OGGETTO **Presentazione osservazione.**

Progetto: Progetto eolico denominato "Monte Cerchio" della potenza complessiva di 43,4 MW e relative opere connesse, sito nei Comuni di CAIRO MONTENOTTE e CENGIO in provincia di Savona e SALICETO in provincia di Cuneo

Codice Procedura: 10686

Osservazioni di carattere tecnico e sulla salute per gli effetti della rottura degli organi rotanti (parco eolico Montecerchio)

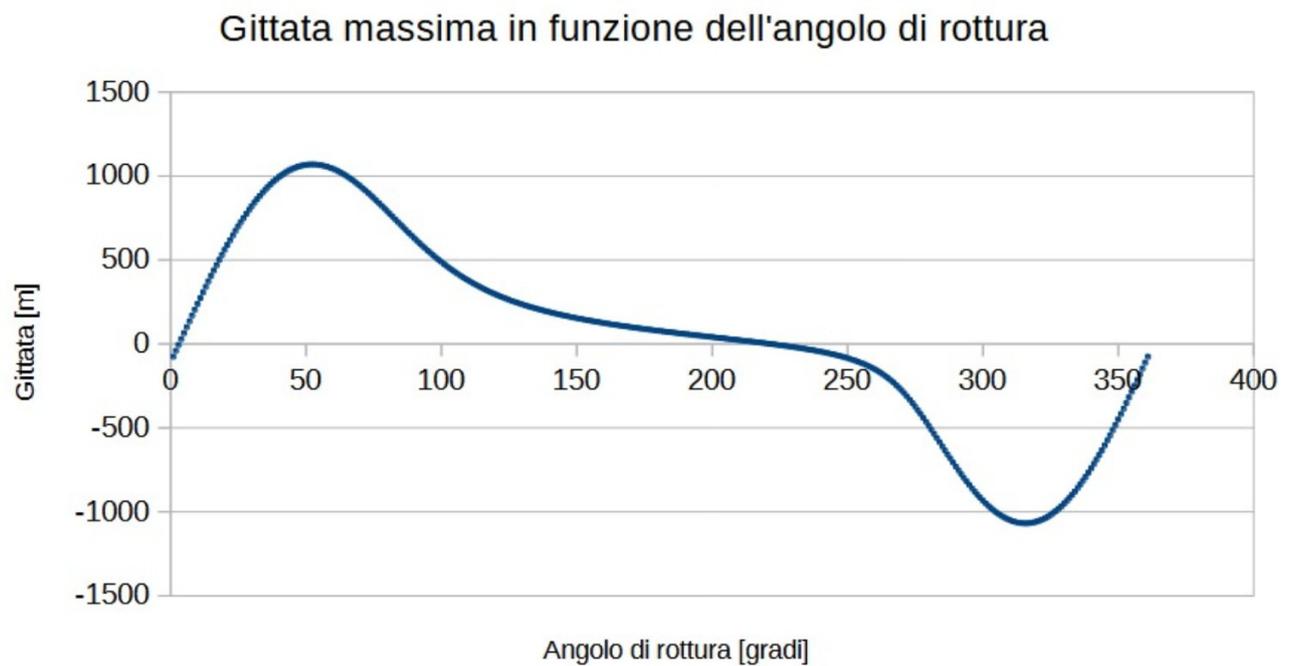
Considerando le stesse ipotesi e metodologie di calcolo della relazione [ID1], si ipotizza il distacco di un frammento di lunghezza pari al 10% della pala e localizzato alla sua estremità, nelle stesse condizioni di velocità di rotazione massima.

Ai fini della maggior sicurezza, si analizza il caso peggiore, cioè che la forma del frammento distaccato, a causa della sua esigua lunghezza rispetto alla dimensione della pala, sia compatta e compia un moto irrotazionale di tipo balistico alimentato dalla velocità tangenziale iniziale e successivamente soggetto alla sola attrazione gravitazionale.

Gittata massima in funzione dell'angolo di rottura

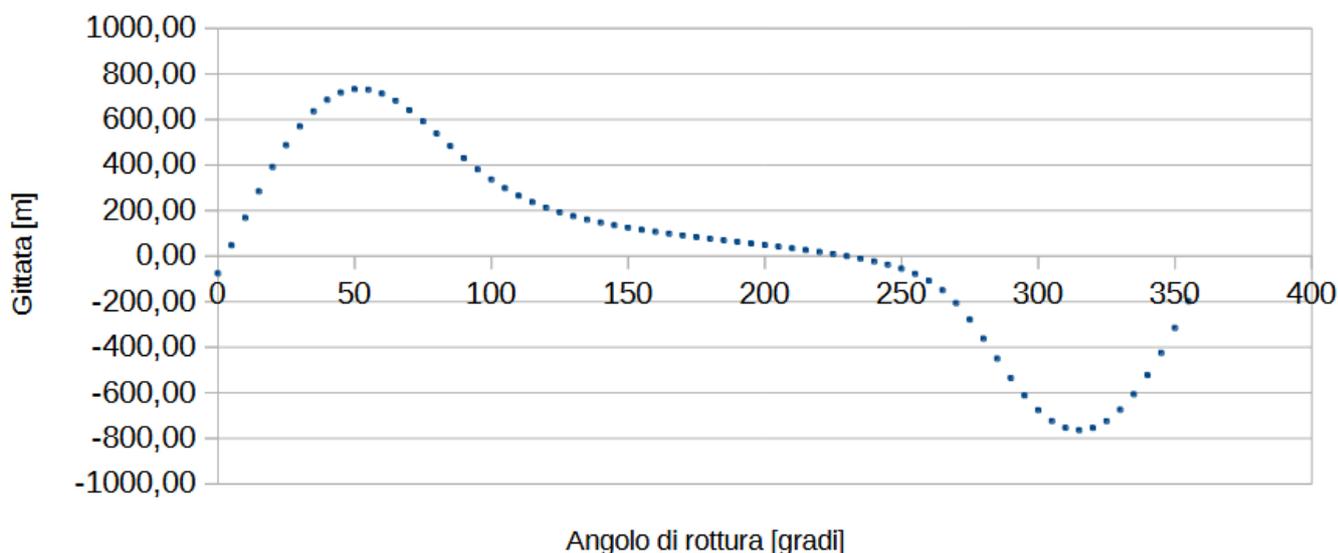
Se si applica una riduzione della velocità tangenziale iniziale pari al 30% ad approssimazione della perdita di energia cinetica causata dall'attrito dell'aria, ipotesi altamente semplificativa e non

necessariamente attendibile in quanto non si conosce a priori la forma che potrà assumere il detrito e quindi l'azione frenante potrebbe essere minore, i risultati di gittata ottenuti sono i seguenti:

Figure 3: Raggio di gittata massima dei frammenti per AG6 ed AG7 che coinvolge diverse abitazioni con famiglie e bambini (risultati caso 1)

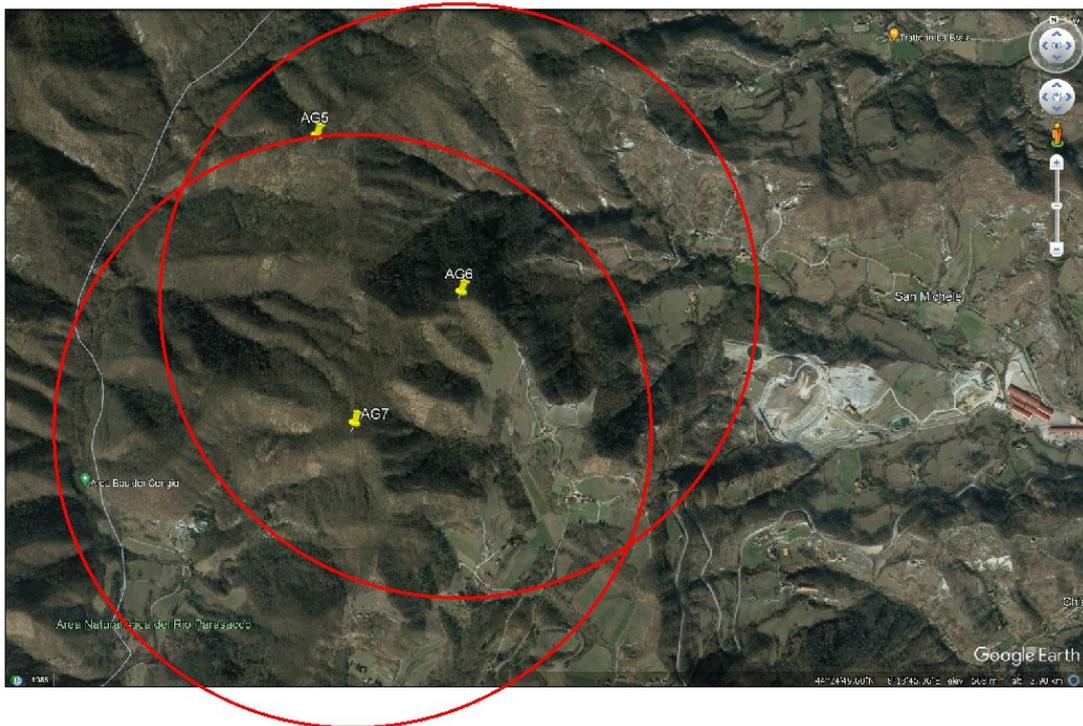
Nel caso dell'impianto eolico del progetto in esame è possibile rilevare che gli aerogeneratori AG6 ed AG7 sono collocati ad una distanza tale da risultare pericolosa per la salute dei ricettori posti nelle vicinanze quali

Tali ricettori, infatti, si trovano ad una distanza inferiore alla massima distanza di gittata calcolata di **1068 metri**.

Consci dell'importanza dell'opera e del suo ruolo fondamentale nel soddisfacimento dei requisiti ambientali che il nostro Paese ha intrapreso, al fine di tutelare comunque la sicurezza e la salute dei ricettori, che sono persone, famiglie, bambini, animali e non un'entità astratta, chiediamo che venga effettuata una **revisione del progetto** e gli aerogeneratori vengano situati in posizione più lontana dalle abitazioni.

Figura 4: Raggio di gittata massima dei frammenti per AG6 ed AG7 che coinvolge diverse abitazioni con famiglie e bambini con riduzione della velocità tangenziale iniziale del 30% (risultati caso 2)

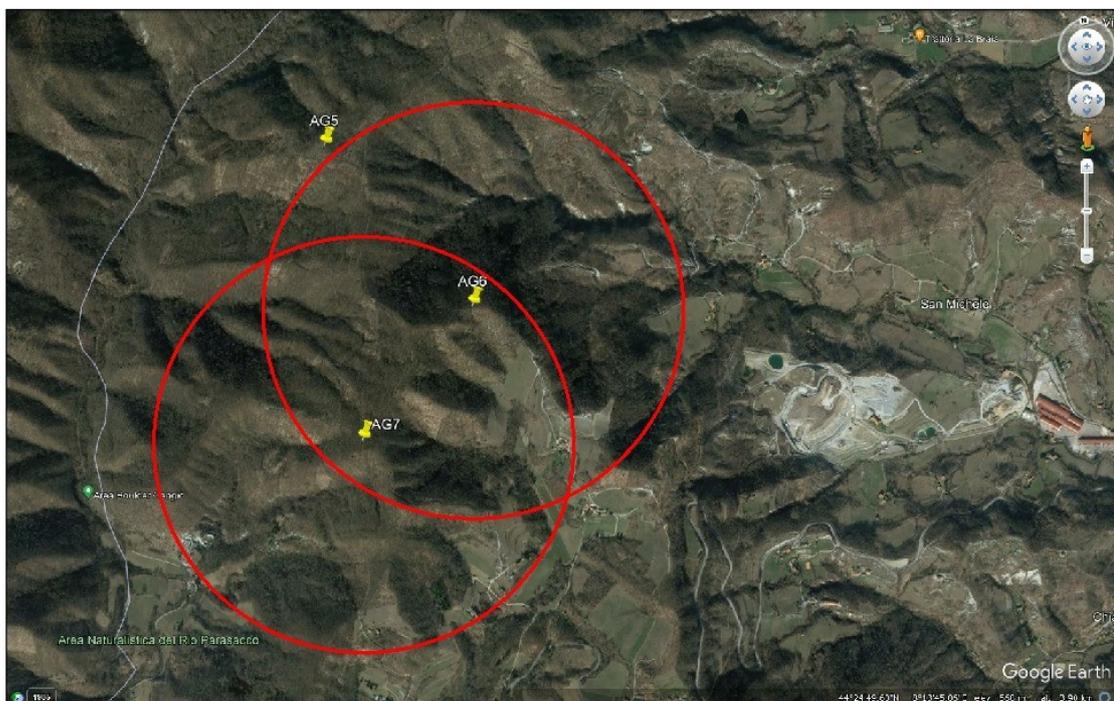
Anche nell'ipotesi (caso 2), meno favorevole alla sicurezza dei ricettori nei pressi di AG6 ed AG7 della riduzione della velocità tangenziale del 30% al momento del distacco dovuta all'attrito aerodinamico, operazione del tutto aleatoria in quanto non è possibile stabilire a priori la forma dell'eventuale detrito e quindi l'entità dell'attrito aerodinamico a cui sarà sottoposto, il raggio di proiezione dei frammenti (**764 metri**) alla massima velocità di rotazione delle pale prima del cut-off, e quindi in condizioni di funzionamento raggiungibili senza ipotizzare ulteriori avarie, è tale da includere pienamente le abitazioni di cui sopra, costituendo un potenziale pericolo che non è possibile ignorare.
